OSSERVAZIONE N. 37

SECONDO IL P.R.G. : Sottozona C2 di Espansione P.S. N.5 Parco del Lusenzo, Sottoprogetto n.2 – Ghezzi.

OSSERVAZIONI PERVENUTE IN CITTA' METROPOLITANA DI VENEZIA

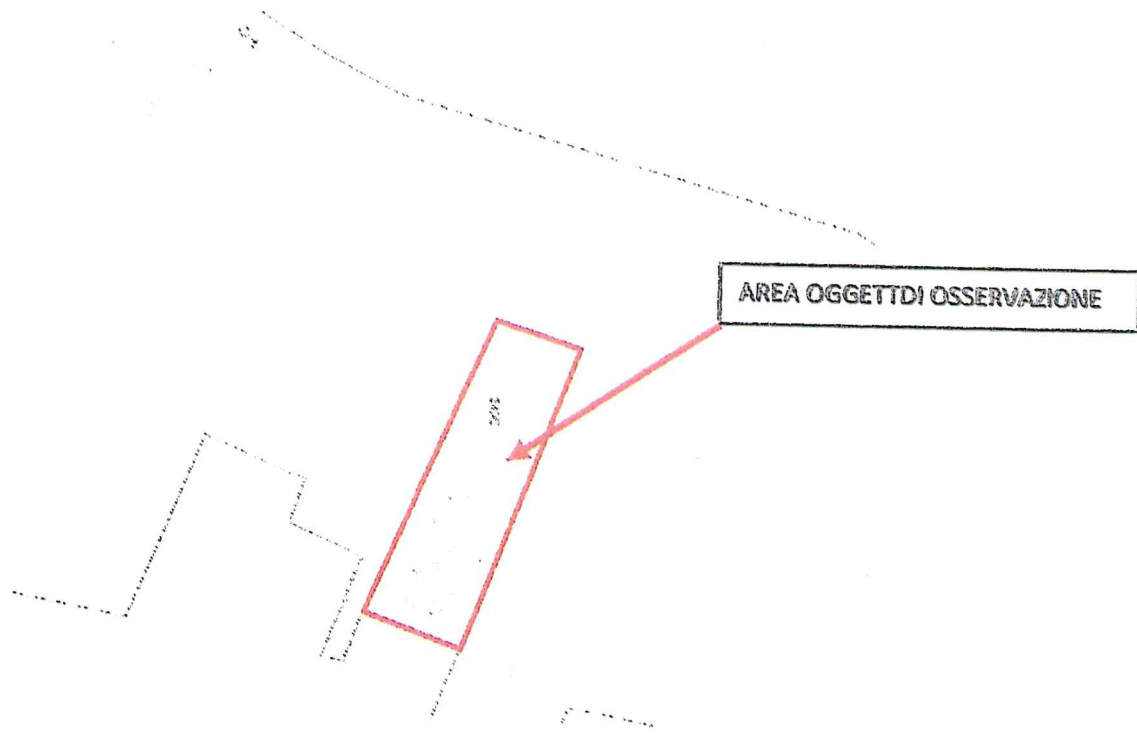
Con la presente richiesta si chiede il ripristino dell'area a giardino come da stato di fatto in modo da non alterare:

- l'unitarietà architettonica dell'immobile il quale presenta una coerenza tipologica ed ambientale, come previsto da progetto approvato;
- ed il valore economico dello stesso.

Tale richiesta trova accoglimento con una nuova perimetrazione in quanto trattasi di pertinenze di immobili già esistenti. Si prevede lo spostamento dell'attuale parcheggio più ad ovest.

OSSERVAZIONE N.45

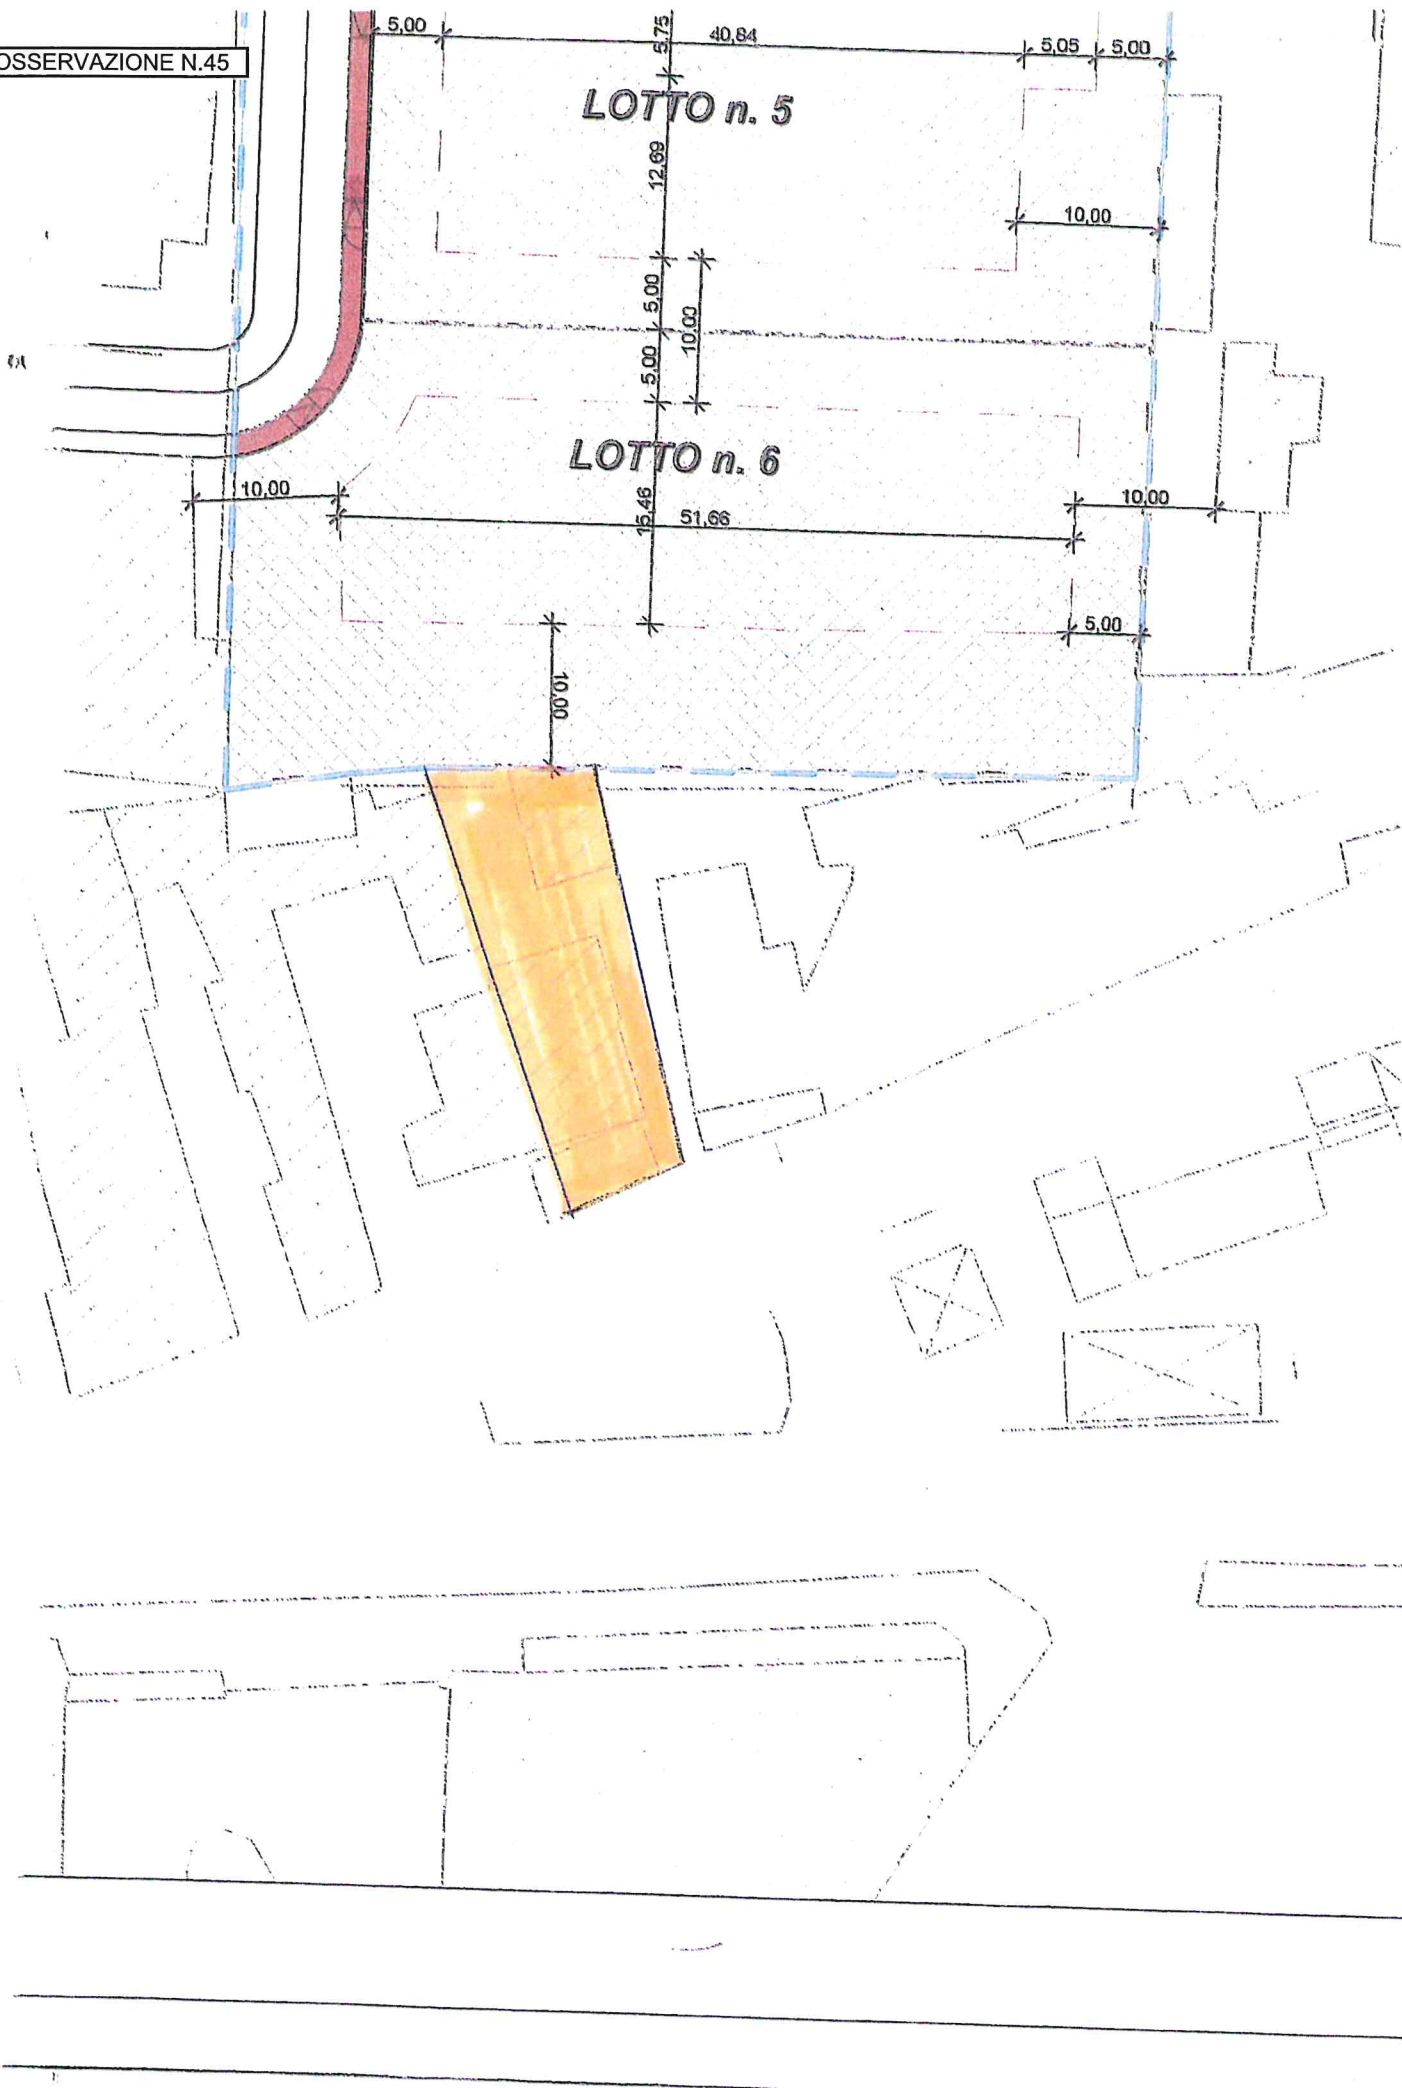
I richiedenti al fine di migliorare la viabilità di progetto del P.U.A. mettono a disposizione il proprio fabbricato la cui demolizione può consentire un migliore collegamento tra la viabilità di progetto che corre parallela a Via Altea con strada Madonna Marina per poi proseguire con una rotonda per via del Boschetto e sfociare in Viale Mediterraneo. Tale disponibilità è condizionata alla sottoscrizione con le parti interessate Consorzio Urbanistico Terre dei Ghezzi ed Amministrazione Comunale.

- Venga agevolato l'accesso alla nuova viabilità del fabbricato posto a nord di quello da demolire;
- Al fine di arrecare minor danno possibile agli edifici esistenti fronte via Madonna Marina, l'edificazione dei lotti 4-5-6 venga concentrata sul lato nord del lotto, ridisegnando la sagoma di massimo ingombro indicata in tav.3^a e spostando di conseguenza i volumi indicativi disegnati nella tav.3 sul lato nord dei lotti di pertinenza.

Tale richiesta non trova accoglimento. Non risulta accoglibile in quanto relativa ad una proprietà fuori ambito.

OSSERVAZIONE N.56

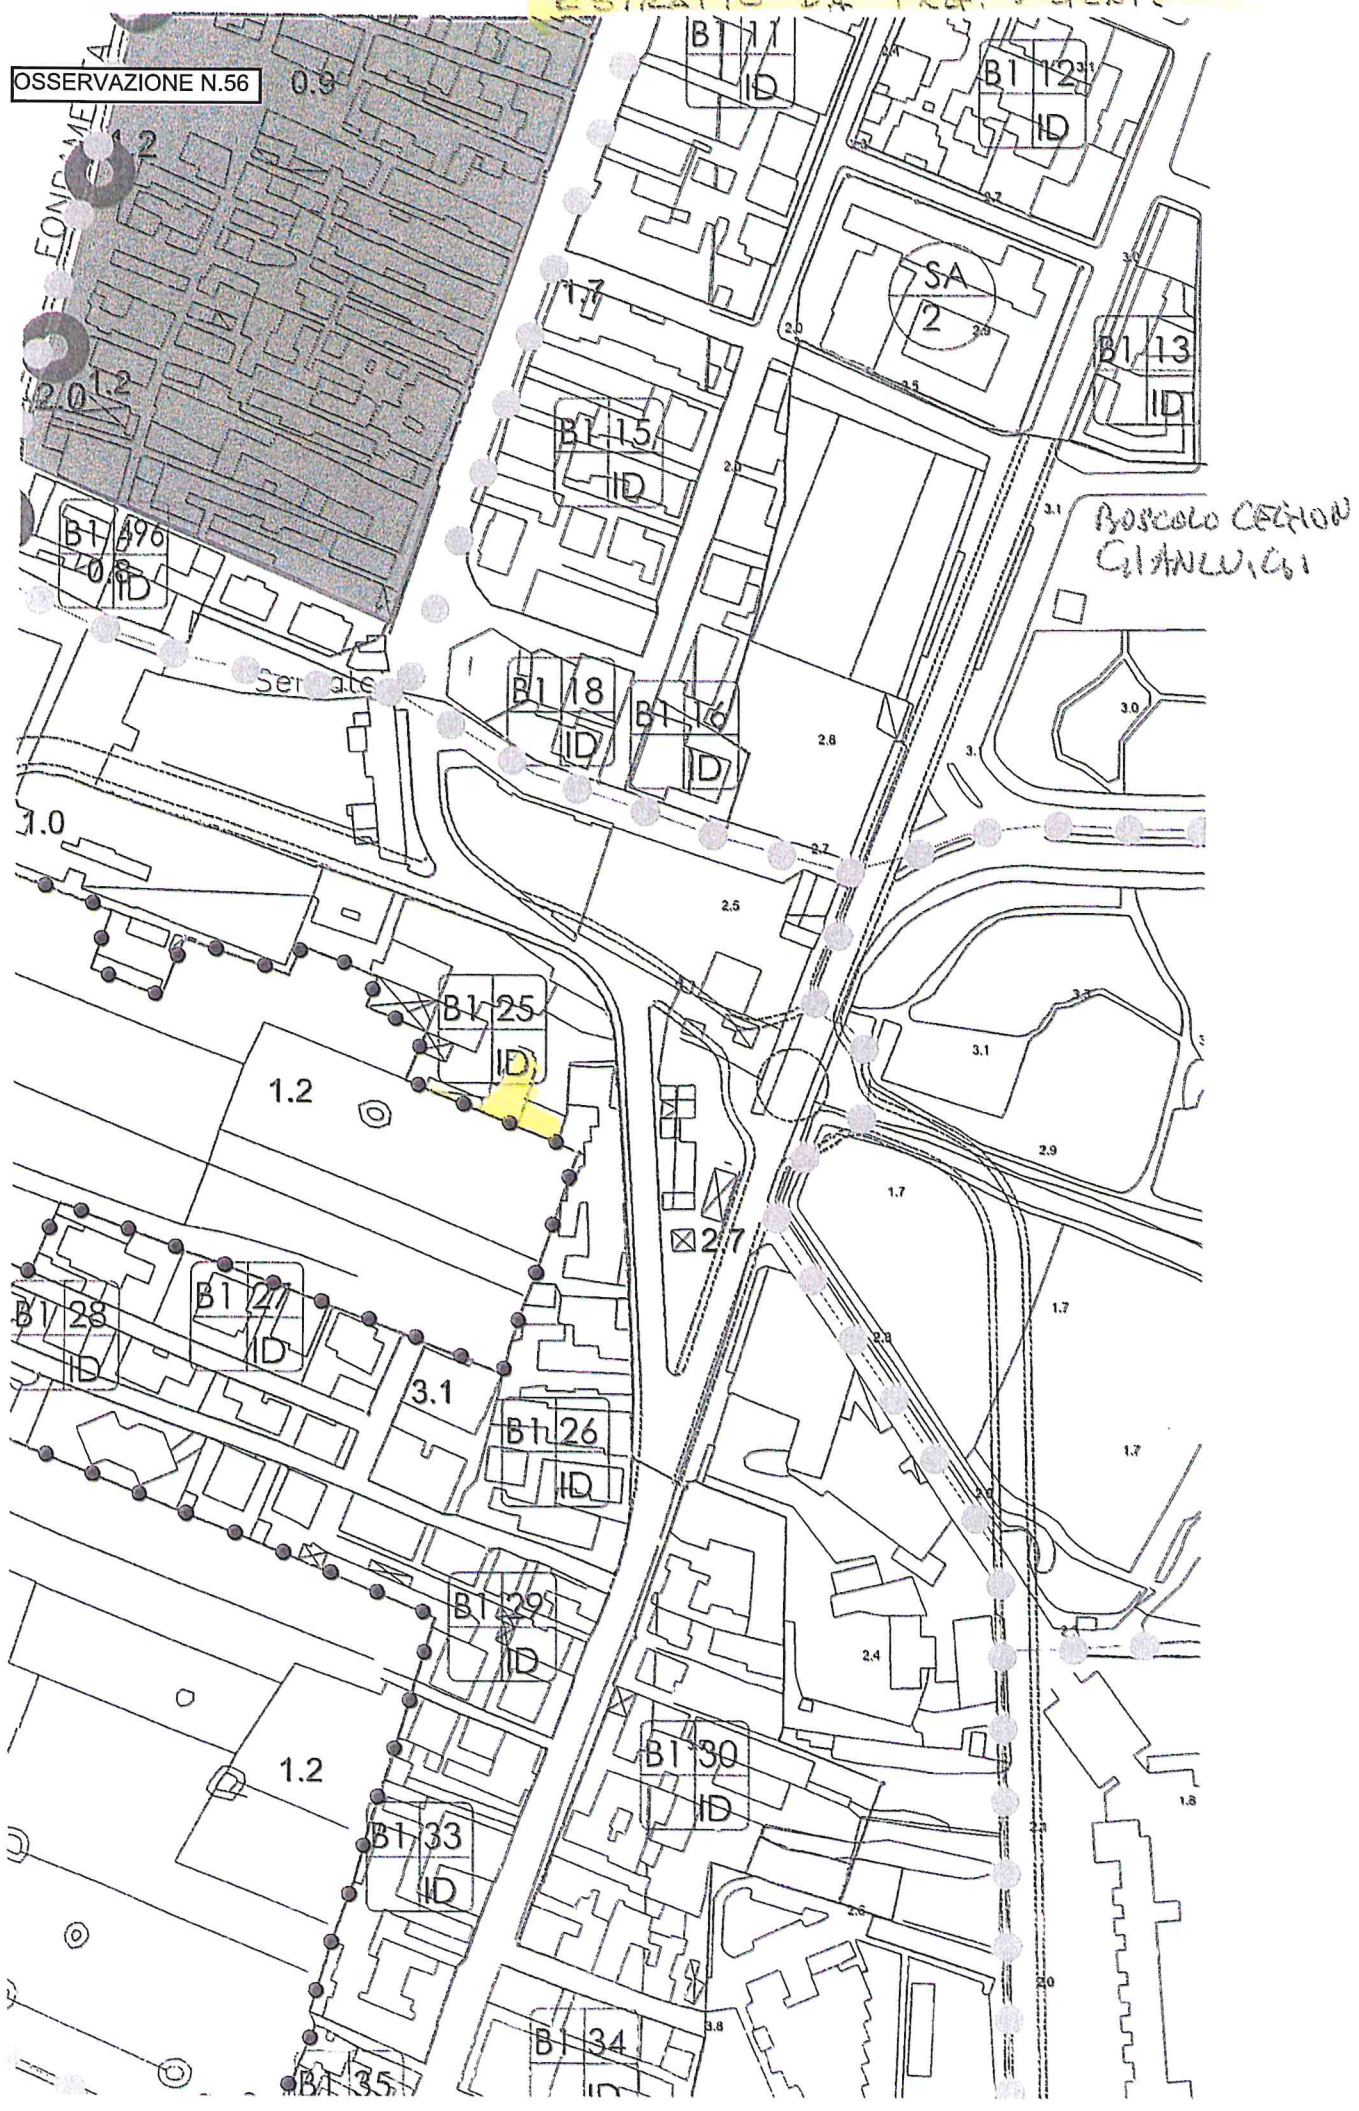
L'osservante fa presente che la tavola di piano (tav. 04, lotto n. 6) non tiene conto delle preesistenze e disegna la sagoma di massimo ingombro rispettando i soli 5 ml. Dal confine e non i 10 ml dai fabbricati contermini. Chiede che venga modificata la sagoma del massimo ingombro del lotto n.6, portandola a distanza di ml. 10 dal confine del lotto nord in quanto è presente un manufatto esistente

Tale richiesta trova accoglimento. La distanza tra pareti finestrate pari a minimo ml. 10,00 in base alla normativa di settore comunque deve sempre essere rispettata.
